関原発第5号  
2021年4月1日

大飯発電所原子炉施設保安規定変更認可申請書

大飯発電所原子炉施設保安規定変更前後比較表

第 1 2 6 図 原子力防災組織図

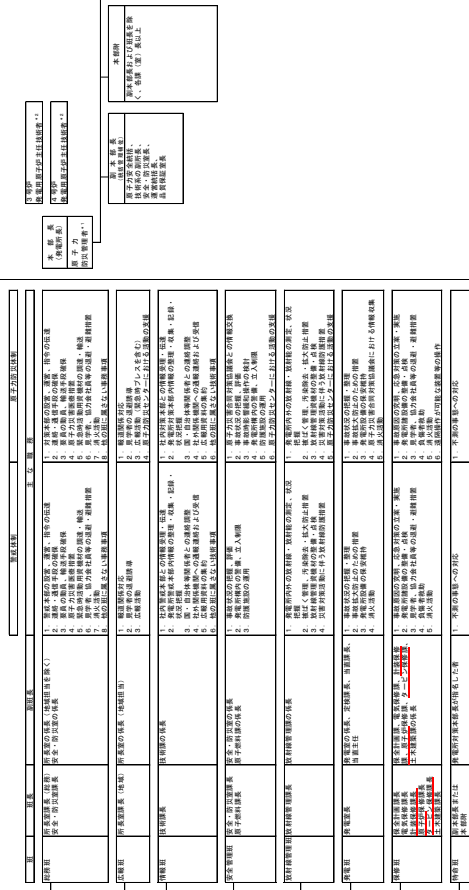
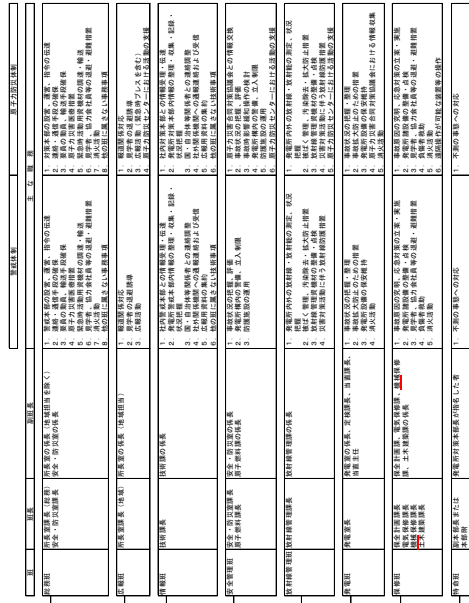
（原子力防災組織）  
第 1 2 6 条 安全・防災室長は、原子力災害の発生または拡大を防止するため、図 1 2 6 に示す原子力防災組織を定めるに当たり、所長の承認を得る。

組織改正に伴う変更（原子力発電所の保修関係組織の統合）
